令和 6 年 1 月 15 日
 日本原子力研究開発機構
 臨界ホット試験技術部

●実験装荷物のメンテナンスに関して、
 運転で生じる棒状燃料中の FP 及び実験用装荷物の放射化について、
 (1) 基本炉心と異なる核種はあるか

図1 基本炉心の停止後の実効線量率評価結果

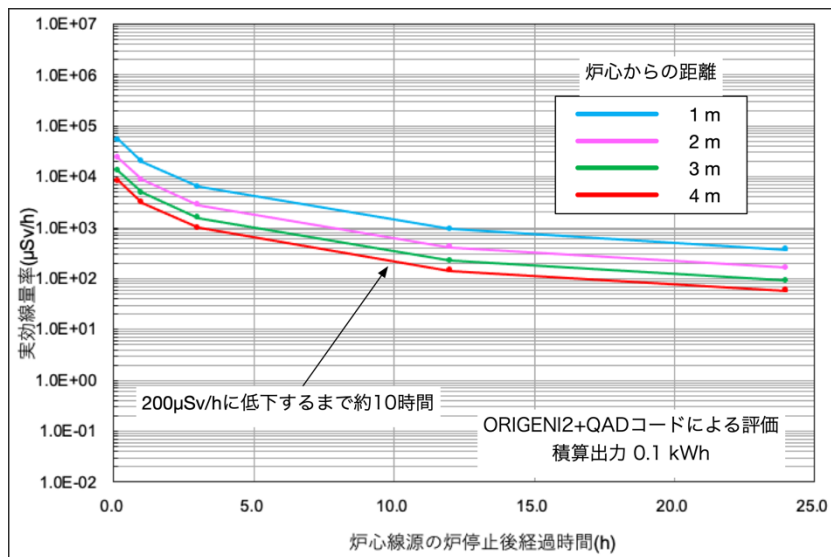
(2) 400 μ Sv/h を切って入室インターロックが解除された時点での線源の内訳を定量的に示すこと。

線量率が 400 μ Sv/h を下回って以降、炉室(S)の放射線量率が 200 μ Sv/h 以下となると遮蔽扉のインターロックが解除される。この時点の線源の内訳を評価する。基本炉心の運転後の線量評価結果(図1及び図2)によると、1運転当たりの最大積算出力である 0.1 kWh で運転した場合、炉心から 4 m¹の位置の放射線量率が 200 μ Sv/h を下回るまで約 10 h を要し、このときに炉心から放出される核分裂生成物由来の γ 線は 1.5×10^{11} 本/s である。
